**PROJET DE CENTRALE PHOTOVOLTAÏQUE AU SOL
VALORISATION D'UNE ANCIENNE CARRIERE
COMMUNE DE CHEPPES-LA-PRAIRIE
LIEU-DIT « SUR LA PATURE »**

**ENQUETE PUBLIQUE
MEMOIRE EN REPONSE AU PROCES-VERBAL**

04/05/2023

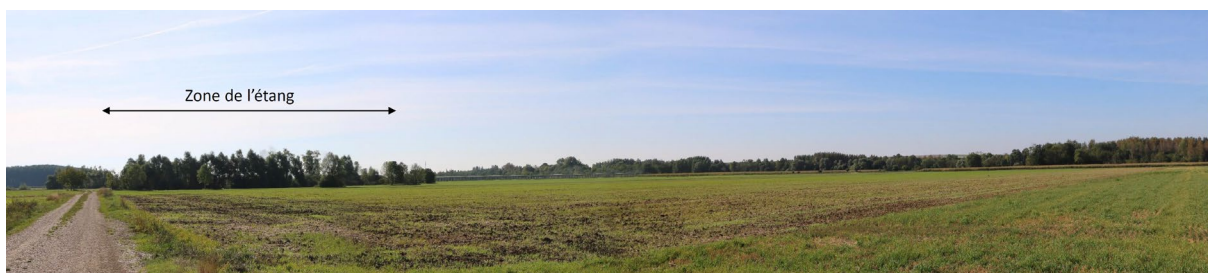
- *Impact visuel de l'étang ; voir si possibilité de mettre quelques arbres pour limiter cet impact ?*
- *La nappe phréatique ne sera-t-elle pas polluée par les pieux ?*

Concernant la question de l'impact visuel du projet sur l'étang.

La surface de l'étang ne fait pas partie de la surface concernée par le projet, il n'est donc pas possible que le porteur de projet y implante de la végétation.

Pour rappel, l'étang est artificiel et résulte de l'activité de carrière en place sur le territoire jusque 2023.

Également, le photomontage en page 231 de l'étude d'impact propose une vue depuis un chemin agricole au nord du site. Depuis ce point de vue on constate que la zone de l'étang est constituée d'une ripisylve significative offrant un masque visuel.

Au regard de ces éléments, il n'est pas prévu de mise en place de végétation supplémentaire auprès de l'étang dans le cadre du projet de centrale photovoltaïque de Cheppes-la-Prairie.
